改善箇所説明図

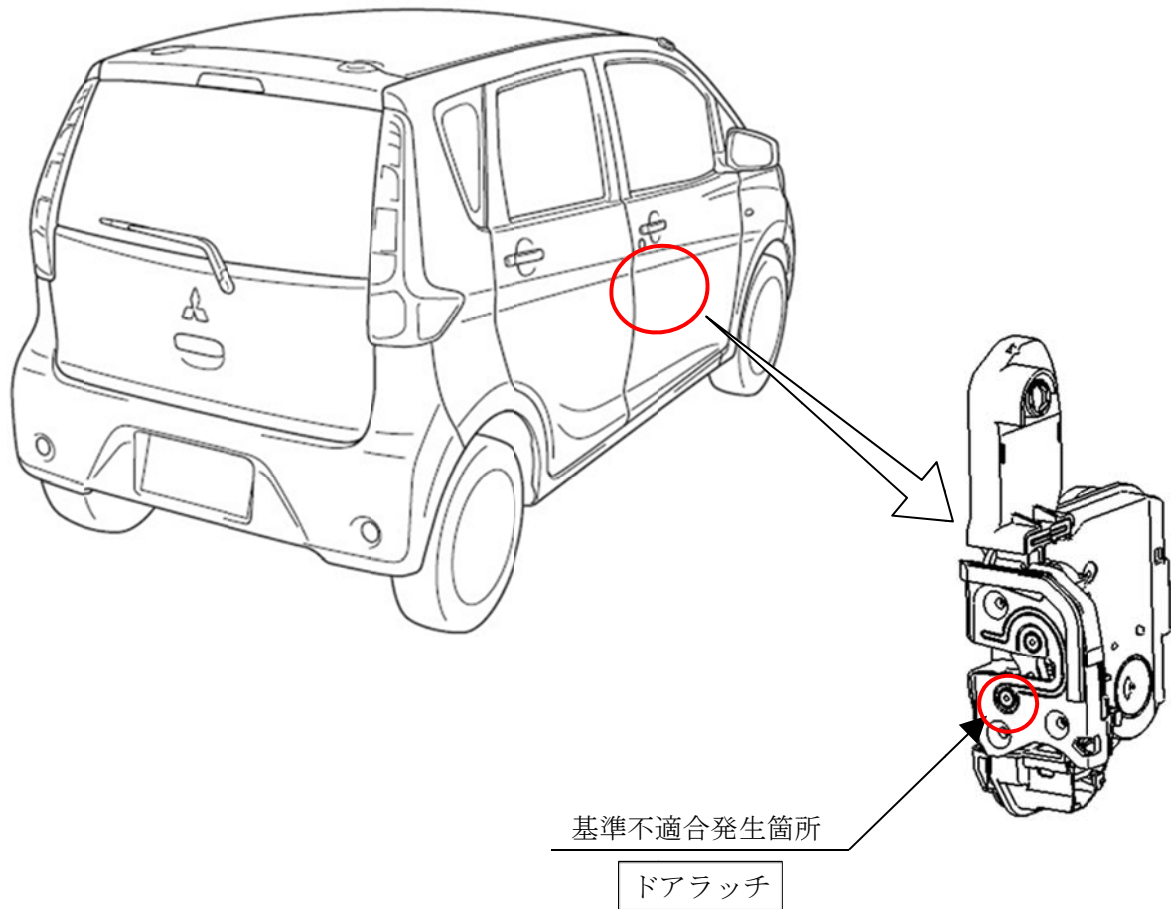
右側乗降扉のドアラッチにおいて、構成部品の製造が不適切なため、部品の精度が規格を外れているものがあり、気温が高くなるとロック機構の動きが悪くなることがある。そのため、乗降扉が確実にロックされず、最悪の場合、運行中に乗降扉が開くおそれがある。

全車両、右側ドアラッチを良品と交換する。(除くスライドドアラッチ)

なお、交換用部品の準備に時間を要するため、使用者に不具合内容を通知し注意喚起のうえ、部品準備が整い次第交換する。
